敦賀発電所2号炉  
ボーリング柱状図の記事欄に係るご指摘への回答  
補足説明資料1

平成30年調査会社報告書のうち  
申請書に反映した10孔のボーリング柱状図記事欄の比較

令和2年9月24日  
日本原子力発電株式会社

報告書作成用柱状図  
(H26年9月)

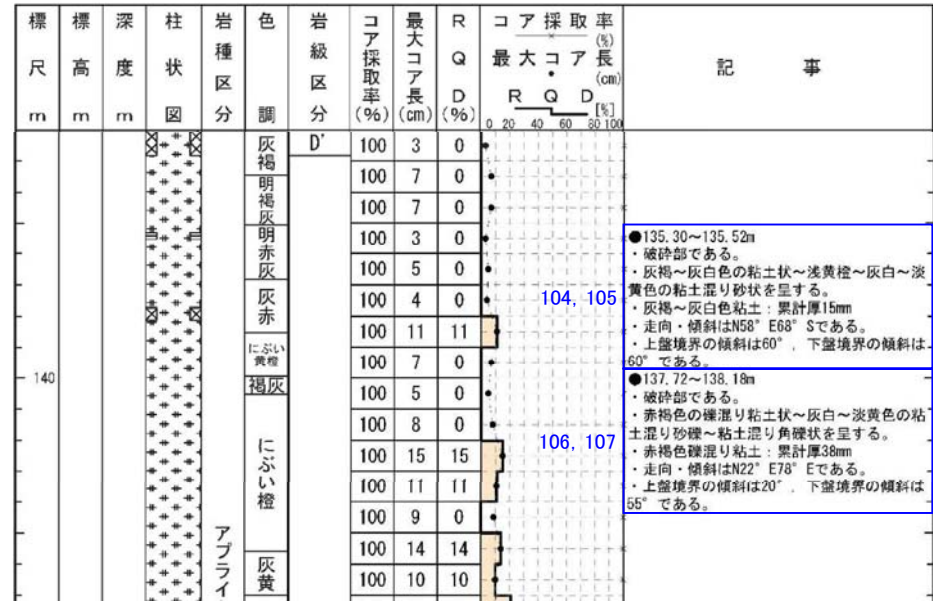
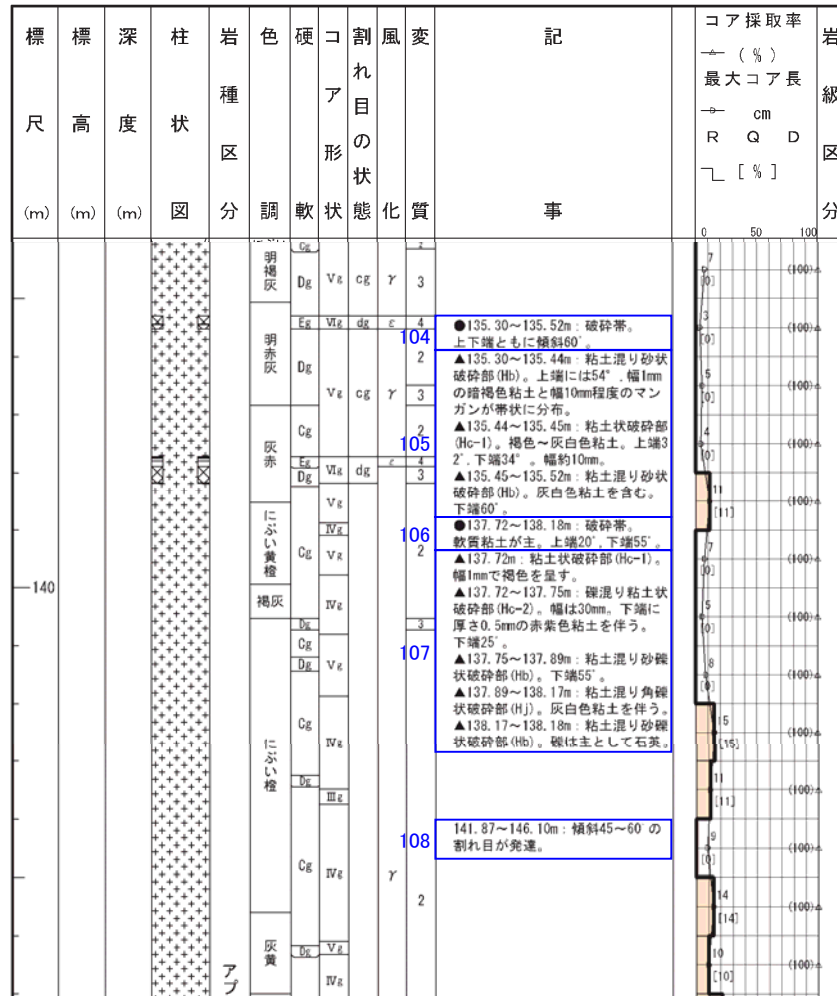
記事	報告書作成用柱状図(H26年9月)⇒申請書用柱状図
104, 105	<ul style="list-style-type: none"> <li>・色調、粒度、累計幅について、申請前までに別途行っていた、地盤安定解析用の物性値設定を目的とした破砕部の再観察の結果に基づき記載。</li> <li>・ポアホールテレビの解析結果による最新活動面の走向・傾斜を記載。</li> <li>・破砕部の見かけの傾斜については補足的なものであるため、端部で取得したものを除き削除。</li> <li>・マンガンが帯状に分布との記載については、補足的なものであるため削除。</li> </ul>
106, 107	<ul style="list-style-type: none"> <li>・色調、粒度、累計幅について、申請前までに別途行っていた、地盤安定解析用の物性値設定を目的とした破砕部の再観察の結果に基づき記載。</li> <li>・ポアホールテレビの解析結果による最新活動面の走向・傾斜を記載。</li> <li>・破砕部の見かけの傾斜については補足的なものであるため、端部で取得したものを除き削除。</li> <li>・粘土混り砂礫状部の礫種については補足的なものであるため、礫は主として石英との記載については削除。</li> </ul>
108	<ul style="list-style-type: none"> <li>・割れ目の発達程度については、RQD、最大コア長、岩級区分で示しているため削除。</li> </ul>

報告書作成用柱状図  
(H26年9月)

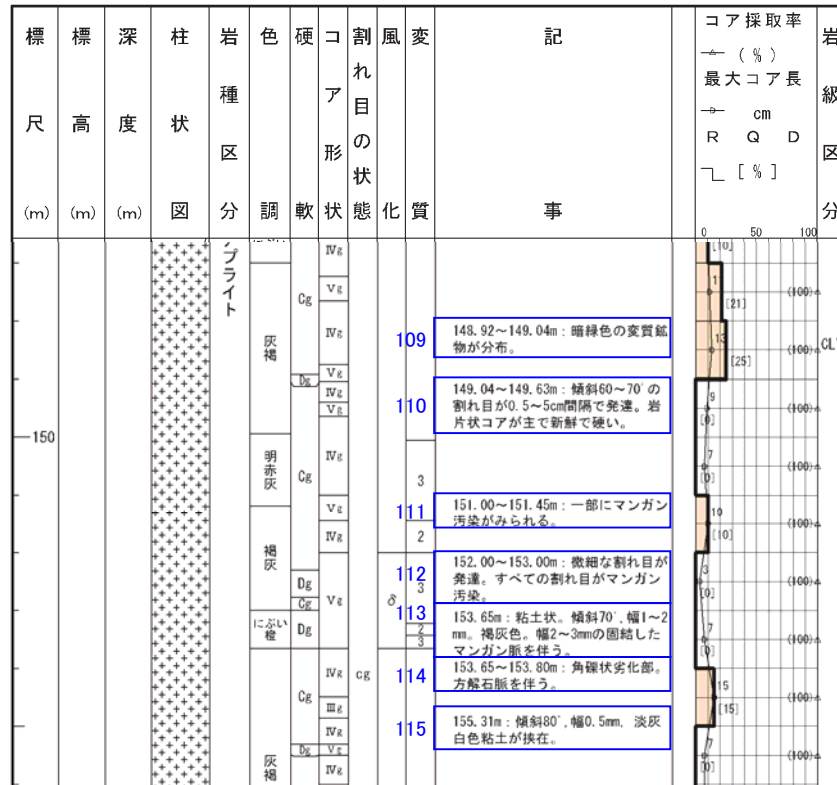
記事	報告書作成用柱状図(H26年9月)⇒申請書用柱状図
109	・鉱物の晶出については、補足的なものであるため削除。
110	・硬軟や割れ目の発達については、RQD、最大コア長、岩級区分で示しているため削除。
111	・マンガン汚染については、補足的なものであるため削除。
112	・割れ目の発達については、RQD、最大コア長、岩級区分で示しているため削除。 ・マンガン汚染については、補足的なものであるため削除。
113, 114	・割れ目の発達については、RQD、最大コア長、岩級区分で示しているため削除。 ・割れ目に粘土を挟在するが、周囲の岩盤に劣化が認められないことから削除。 ・マンガン脈や方解石脈については、補足的なものであるため削除。
115	・割れ目に粘土を挟在するが、連続性に乏しく、周囲の岩盤に劣化が認められないことから削除。

報告書作成用柱状図  
(H26年9月)

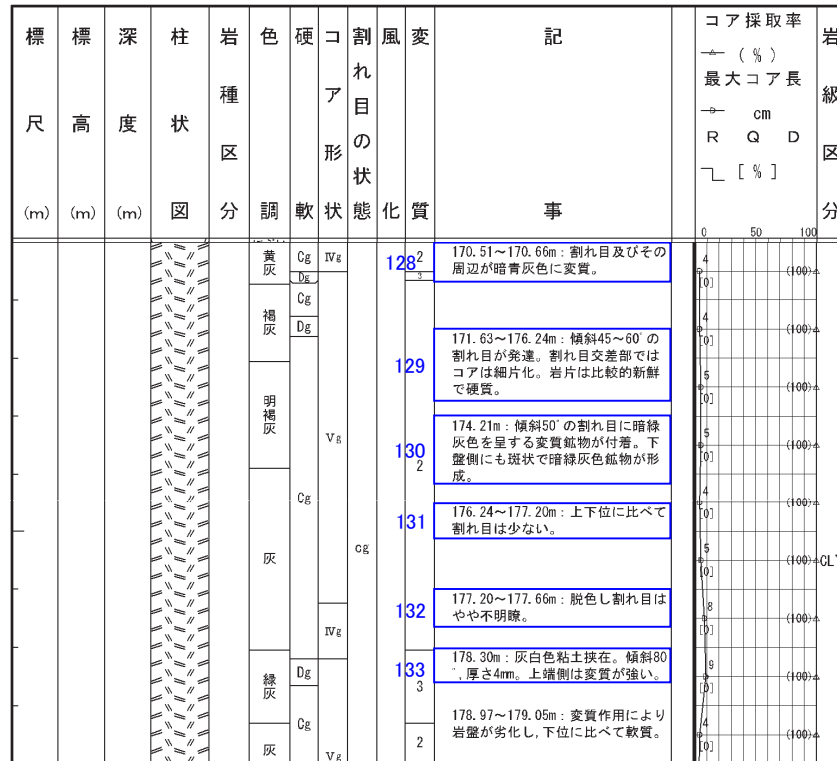
記事	報告書作成用柱状図(H26年9月)⇒申請書用柱状図
128	・割れ目扱いの変色については、補足的なものであるため削除。
129	・硬軟や割れ目の発達の程度については、RQD、最大コア長、岩級区分で示しているため削除。 ・一部で割れ目扱いに細片化しているが、挟在物の連続性に乏しく、周囲の岩盤に劣化が認められないことから削除。
130	・割れ目扱いの鉱物晶出については、補足的なものであるため削除。
131	・割れ目の発達の程度については、RQD、最大コア長、岩級区分で示しているため削除。
132	・割れ目の明瞭さについては、補足的なものであるため削除。
133	・粘土を挟在するが、連続性に乏しく、周囲の岩盤に劣化が認められないことから削除。

報告書作成用柱状図  
(H26年9月)

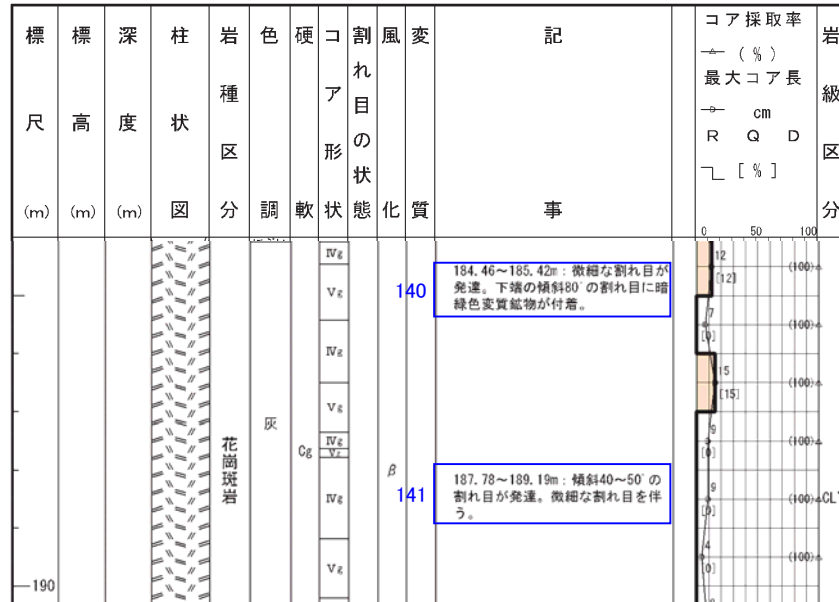
記事	報告書作成用柱状図 (H26年9月) ⇒ 申請書用柱状図
140	<ul style="list-style-type: none"> <li>割れ目の発達については、RQD、最大コア長、岩級区分で示しているため削除。</li> <li>割れ目沿いの鉱物の晶出については、補足的なものであるため削除。</li> </ul>
141	<ul style="list-style-type: none"> <li>割れ目の発達については、RQD、最大コア長、岩級区分で示しているため削除。</li> </ul>

報告書作成用柱状図  
(H26年9月)

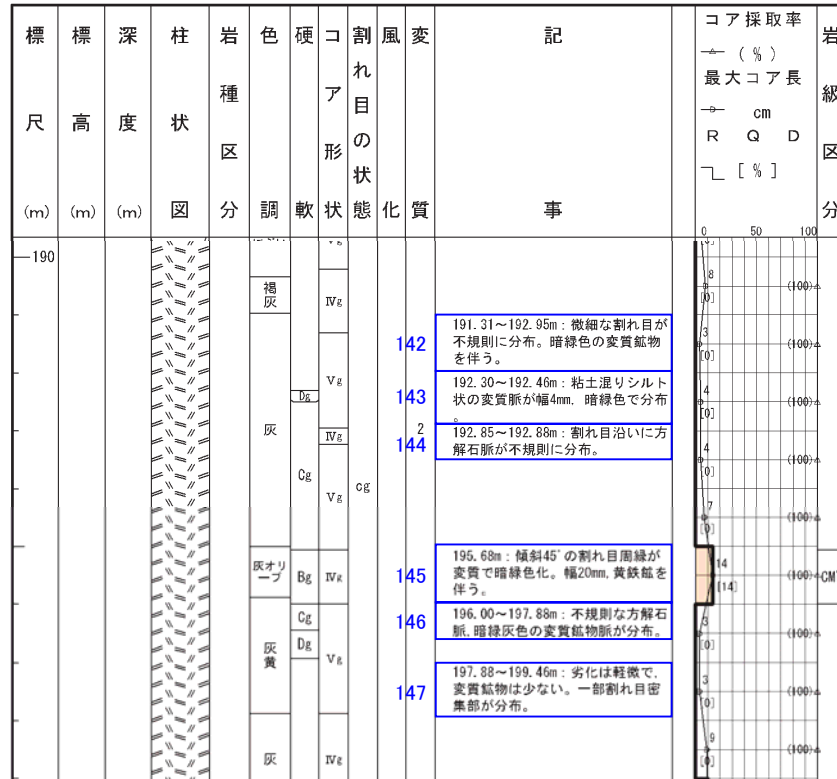
記事	報告書作成用柱状図(H26年9月)⇒申請書用柱状図
142	<ul style="list-style-type: none"> <li>・割れ目の発達程度については、RQD、最大コア長、岩級区分で示しているため削除。</li> <li>・割れ目沿いの鉱物の晶出については、補足的なものであるため削除。</li> </ul>
143	<ul style="list-style-type: none"> <li>・粘土混じりシルト状の変質脈が分布するが、周囲の岩盤に劣化が認められないことから削除。</li> </ul>
144	<ul style="list-style-type: none"> <li>・方解石脈については、補足的なものであるため削除。</li> </ul>
145	<ul style="list-style-type: none"> <li>・割れ目沿いの変色や鉱物の晶出については、補足的なものであるため削除。</li> </ul>
146	<ul style="list-style-type: none"> <li>・鉱物脈については、補足的なものであるため削除。</li> </ul>
147	<ul style="list-style-type: none"> <li>・割れ目の発達程度については、RQD、最大コア長、岩級区分で示しているため削除。</li> <li>・鉱物の晶出については、補足的なものであるため削除。</li> </ul>

報告書作成用柱状図  
(H26年9月)

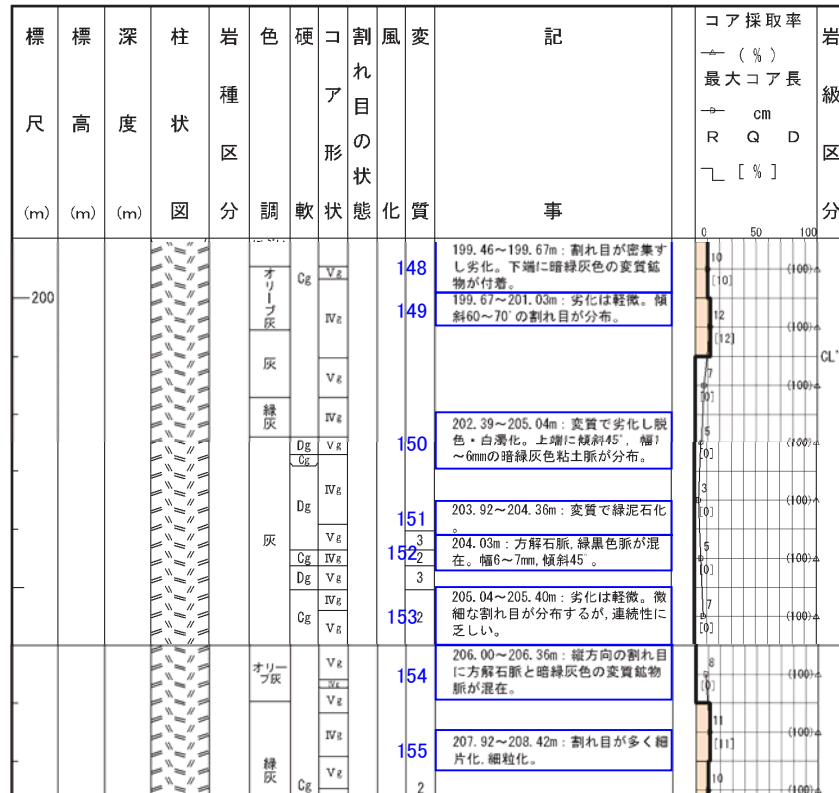
記事	報告書作成用柱状図(H26年9月)⇒申請書用柱状図
148	・割れ目の発達程度については、RQD、最大コア長、岩級区分で示しているため削除。 ・鉱物の晶出については、補足的なものであるため削除。
149	・割れ目の発達程度については、RQD、最大コア長、岩級区分で示しているため削除。
150	・劣化の程度については、RQD、最大コア長、岩級区分で示しているため削除。 ・一部で粘土を挟在するが、連続性に乏しく、周囲の岩盤に劣化が認められないことから削除。
151	・表現の見直し(緑泥石化→緑色に変色)。
152	・鉱物脈については、補足的なものであるため削除。
153	・割れ目の発達程度については、RQD、最大コア長、岩級区分で示しているため削除。
154	・鉱物脈については、補足的なものであるため削除。
155	・細片化、細粒化については、連続性に乏しく、周囲の岩盤に劣化が認められないことから削除。 ・“コア形状”欄に基づき角礫状と記載。

報告書作成用柱状図  
(H26年9月)

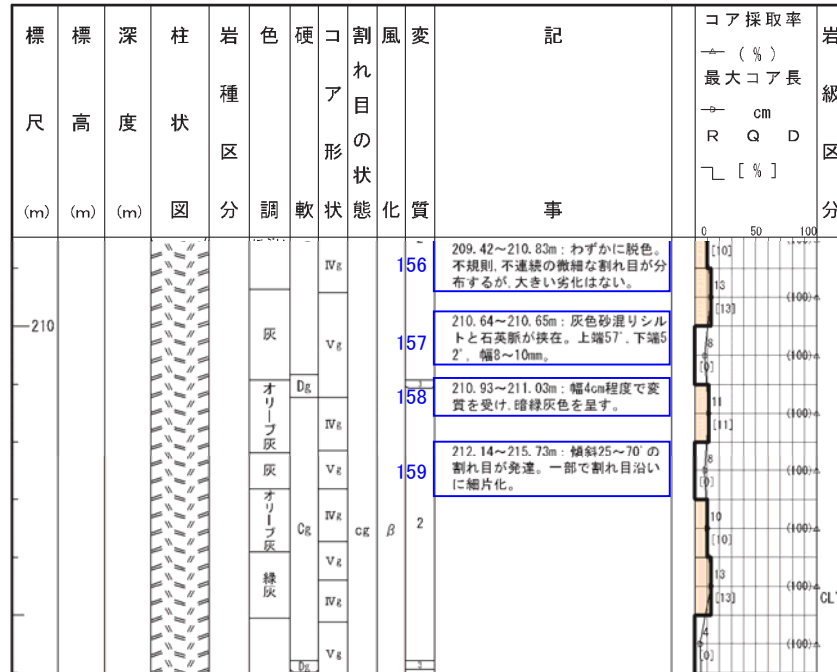
記事	報告書作成用柱状図(H26年9月)⇒申請書用柱状図
156	・割れ目の発達程度については、RQD、最大コア長、岩級区分で示しているため削除。
157	・砂混りシルトを挟在するが、連続性に乏しく、周囲の岩盤に劣化が認められないことから削除。 ・鉱物脈については、補足的なものであるため削除。
158	・色調については、補足的なものであるため削除。
159	・割れ目の発達程度については、RQD、最大コア長、岩級区分で示しているため削除。 ・細片化しているが、連続性に乏しく、周囲の岩盤に劣化が認められないことから削除。

報告書作成用柱状図  
(H26年9月)

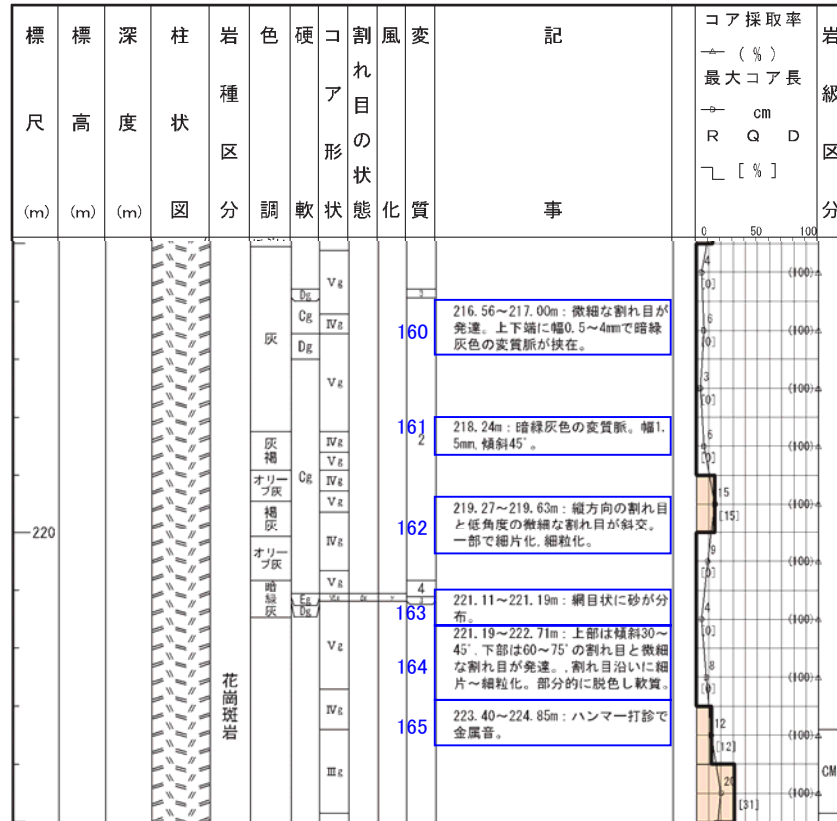
記事	報告書作成用柱状図(H26年9月)⇒申請書用柱状図
160	・割れ目の発達については、RQD、最大コア長、岩級区分で示しているため削除。 ・変質脈については、補足的なものであるため削除。
161	・変質脈については、補足的なものであるため削除。
162	・割れ目の発達については、RQD、最大コア長、岩級区分で示しているため削除。 ・一部で細片化、細粒化するが、周囲の岩盤に劣化が認められないことから削除。
163	・砂を挟在するが、連続性に乏しいことから削除。
164	・割れ目の発達については、RQD、最大コア長、岩級区分で示しているため削除。 ・一部で細片～細粒化を伴い軟質化しているが、挟在物の連続性に乏しく、周囲の岩盤に劣化が認められないことから削除。
165	・硬軟については、岩級区分で示しているため削除。

報告書作成用柱状図  
(H26年9月)

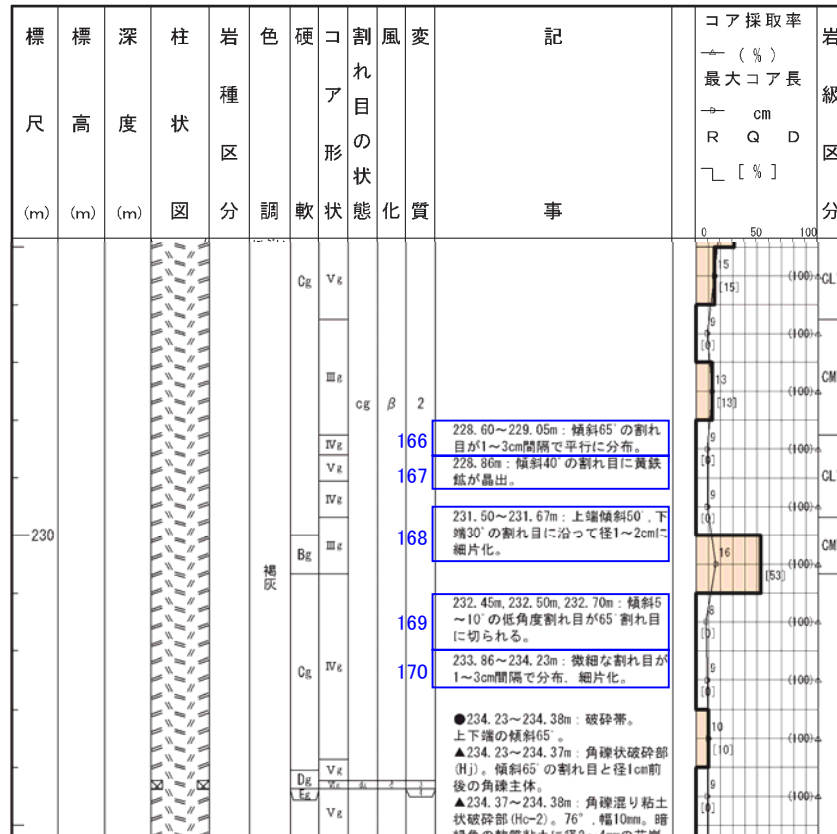
記事	報告書作成用柱状図(H26年9月)⇒申請書用柱状図
166	・割れ目の発達については、RQD、最大コア長、岩級区分で示しているため削除。
167	・鉱物の晶出については、補足的なものであるため削除。
168	・細片化しているが、掘削時の機械割れと判断し削除。
169	・低角度割れ目を切る65°の割れ目が見られるが、低角度割れ目の変位がないため削除。
170	・割れ目の発達については、「コア形状」欄に基づき記載。 ・「割れ目が少なく、柱状」は、「割れ目が多く、角礫状」の誤り。 <sup>※1</sup>

報告書作成用柱状図  
(H26年9月)

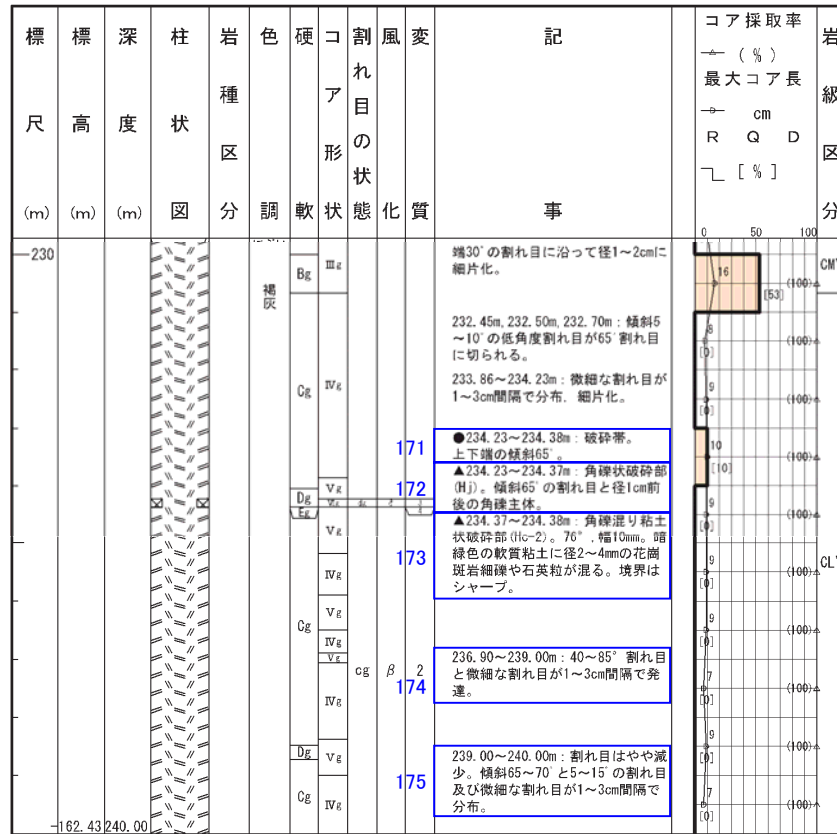
記事	報告書作成用柱状図(H26年9月)⇒申請書用柱状図
171~173	<ul style="list-style-type: none"> <li>・色調、粒度、累計幅について、申請前までに別途行っていた、地盤安定解析用の物性値設定を目的とした破碎部の再観察の結果に基づき記載。</li> <li>・ポアホールテレビの解析結果による最新活動面の走向・傾斜を記載。</li> <li>・破碎部の見かけの傾斜については補足的なものであるため、端部で取得したものを除き削除。</li> <li>・径1cm前後の角礫主体、花崗斑岩細礫や石英粒が混じる、境界はシャープとの記載については、補足的なものであるため削除。</li> </ul>
174	<ul style="list-style-type: none"> <li>・割れ目の発達程度については、“コア形状”欄に基づき角礫状と記載。</li> </ul>
175	<ul style="list-style-type: none"> <li>・割れ目の発達程度については、RQD、最大コア長、岩級区分で示しているため削除。</li> </ul>

**H24-B8-22**

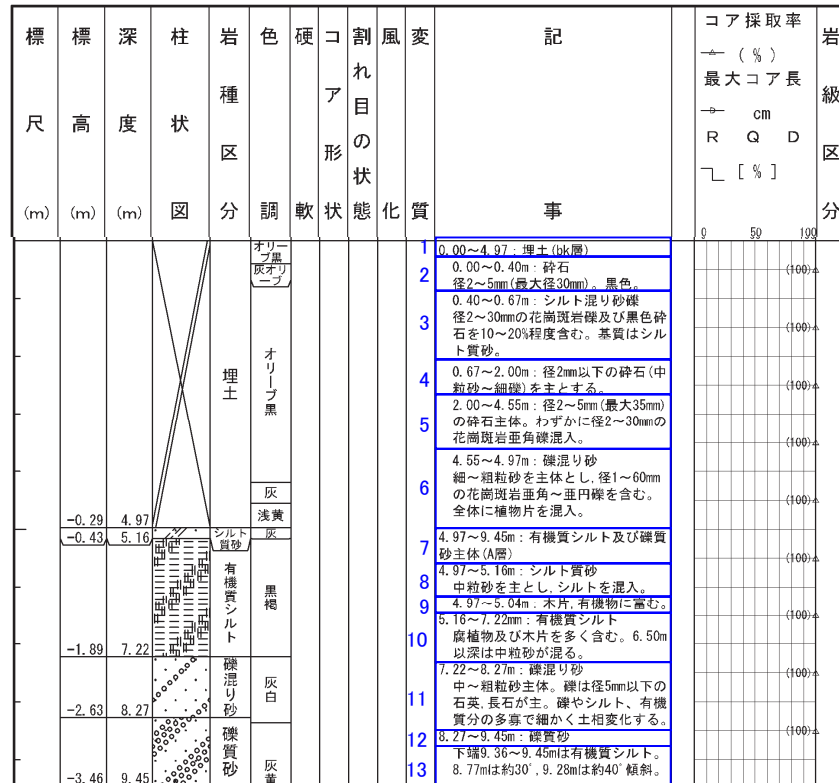
記事	報告書作成用柱状図 (H26年10月) ⇒ 申請書用柱状図
1~6	・堆積物の記載は、埋土、砂礫等の性状を示すこととし、“岩種区分”欄に対応した層相名を記載。
7	・区間毎の性状を個別に記載しているため、有機質シルト及び礫質砂主体とのまとめ書きについては削除。
8, 9	・堆積物の記載は、埋土、砂礫等の性状を示すこととし、“岩種区分”欄に対応した層相名を記載。 ・下位層との境界付近では、粒度の違いが見かけ上顕著ではないため、下位層と区別できる特徴として、中粒砂主体であることを記載。
10	・堆積物の記載は、埋土、砂礫等の性状を示すこととし、“岩種区分”欄に対応した層相名を記載。 ・5.16~7.22mmは5.16~7.22mの誤り。※2
11	・堆積物の記載は、埋土、砂礫等の性状を示すこととし、“岩種区分”欄に対応した層相名を記載。 ・下位層との境界付近では、粒度の違いが見かけ上顕著ではないため、下位層と区別できる特徴として、中~粗粒砂主体であることを記載。
12, 13	・堆積物の記載は、埋土、砂礫等の性状を示すこととし、“岩種区分”欄に対応した層相名を記載。

報告書作成用柱状図  
(H26年10月)

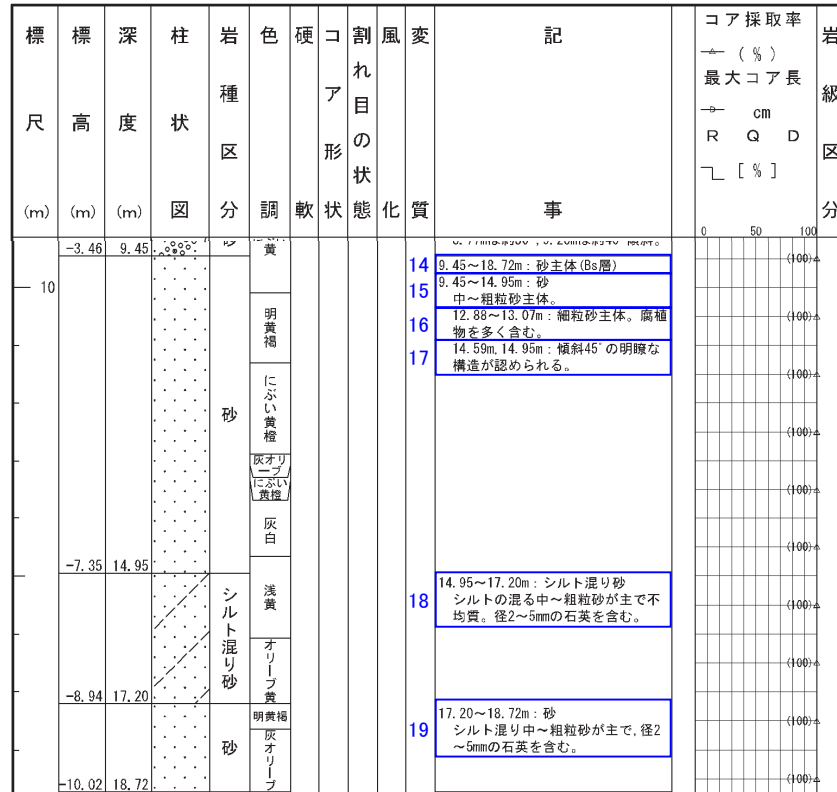
記事	報告書作成用柱状図(H26年10月)⇒申請書用柱状図
14	・区間毎の性状を個別に記載しているため、砂主体とのまとめ書きについては削除。
15~17	・堆積物の記載は、埋土、砂礫等の性状を示すこととし、“岩種区分”欄に対応した層相名を記載。 ・上位層との境界付近では、粒度の違いが見かけ上顕著ではないため、上位層と区別できる特徴として、中~粗粒砂主体であることを記載。
18	・堆積物の記載は、埋土、砂礫等の性状を示すこととし、“岩種区分”欄に対応した層相名を記載。
19	・堆積物の記載は、埋土、砂礫等の性状を示すこととし、“岩種区分”欄に対応した層相名を記載。 ・上位層に比べ顕著ではないが、若干のシルトを含むことから、シルト混りと記載し、補足的に砂の粒度として、中~粗粒砂も記載。

報告書作成用柱状図  
(H26年10月)

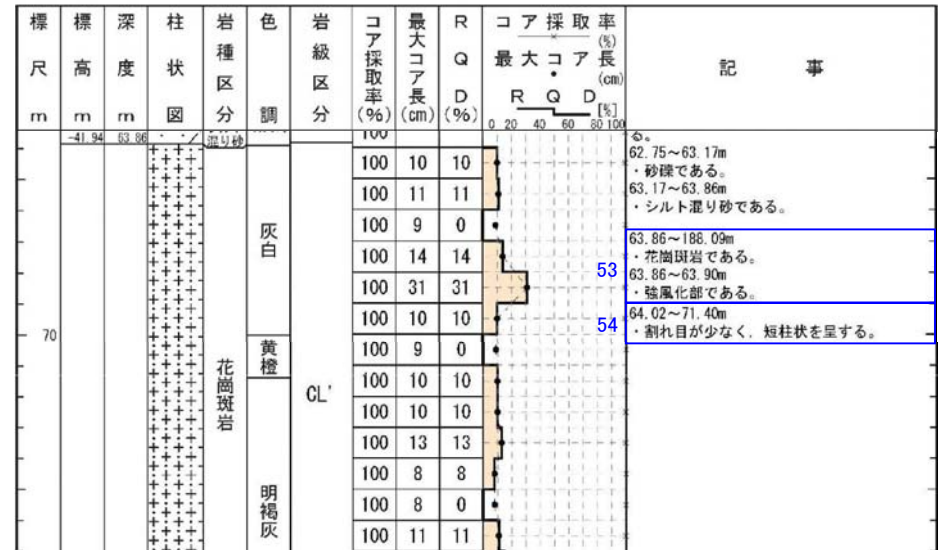
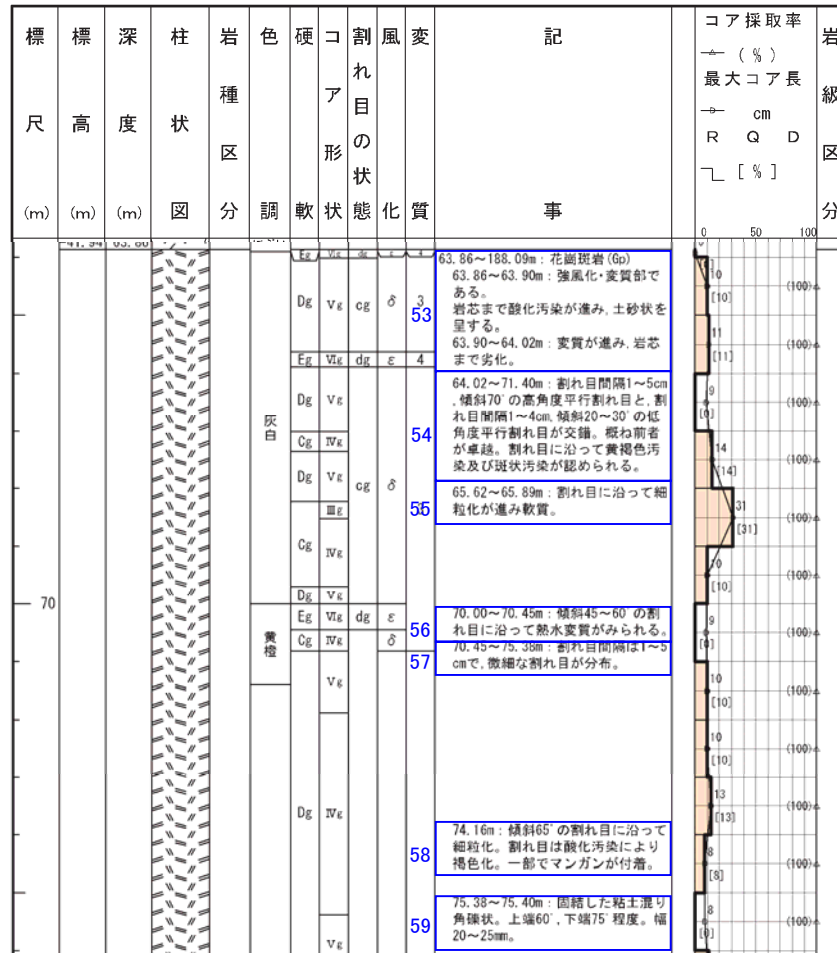
記事	報告書作成用柱状図(H26年10月)⇒申請書用柱状図
53	<ul style="list-style-type: none"> <li>・風化を伴う岩盤の劣化については、岩級区分で示しているため、詳細については削除(酸化汚染、土砂状)。</li> <li>・63.90～64.02mの変質の程度については、周囲と明瞭な差が認められないため削除。</li> </ul>
54	<ul style="list-style-type: none"> <li>・割れ目の発達程度については、“コア形状”欄に基づき短柱状と記載。</li> <li>・割れ目沿いの汚染の記載については、補足的なものであるため削除。</li> </ul>
55	<ul style="list-style-type: none"> <li>・割れ目沿いに細粒化し軟質となるが、掘削時の機械割れと判断し削除。</li> </ul>
56	<ul style="list-style-type: none"> <li>・割れ目沿いに変質し劣化するが、前後の岩質に差はないこと、割れ目は連続性や直線性に乏しく、系統的な配列等も認められないことから削除。</li> </ul>
57	<ul style="list-style-type: none"> <li>・割れ目の発達程度については、RQD、最大コア長、岩級区分で示しているため削除。</li> </ul>
58	<ul style="list-style-type: none"> <li>・細粒化しているが、掘削時の機械割れと判断し削除。</li> </ul>
59	<ul style="list-style-type: none"> <li>・粘土混じり角礫状を呈するが、挟在物の連続性に乏しく、周囲の岩盤に劣化が認められないことから削除。</li> </ul>
